VYJÁDRĚNÍ K NÁVRHU ŘEŠENÍ ROZŠÍŘENÍ PARKOVACÍCH MÍST

Louny – ulice Husova u vlakového nádraží

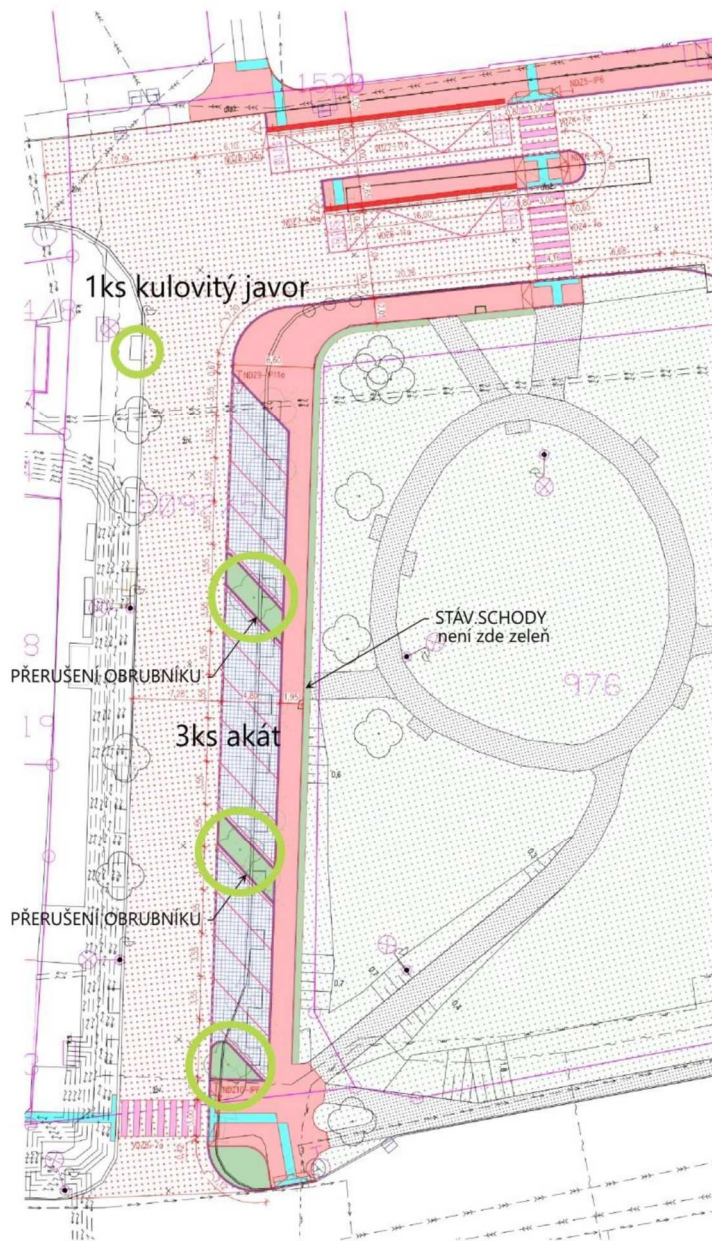
Návrh umístění parkovacích míst ruší zelený pás mezi chodníkem a komunikací vč. stávajících stromů. Ke kácení je navrženo 7 kulovitých javorů v chodníku. Jako náhradní výsadba jsou v PD navrženy 3 nové stromy v ostrůvcích mezi parkovacími místy šíře 2m.

- Pro výsadbu tří stromů použít druh s větší korunou, než jsou stávající kulovité javory. Vhodným stromem je akát (*Robinia pseudoacacia*), který je nově vysazen také v přilehlém parku.
- Jako další náhradní výsadbu doplnit v severozápadním rohu do prázdné mísy stávajícího chodníku jeden kulovitý javor (*Acer platanoides* 'Globosum'). Inženýrské sítě to umožňují.
- Terén komunikace od hlavní silnice směrem k nádražní budově klesá, lze tedy využít přirozený nátok dešťové vody ke stromům ze zpevněné plochy parkovacích míst. Z jižní strany ostrůvků doporučuji silniční obrubník přerušit mezerami, kterými se část přebytečné vody dostane ke stromu.
- Zelené ostrůvky osázet směsí trav a trvalek ve stejné druhové skladbě jako byl založen záhon na okraji
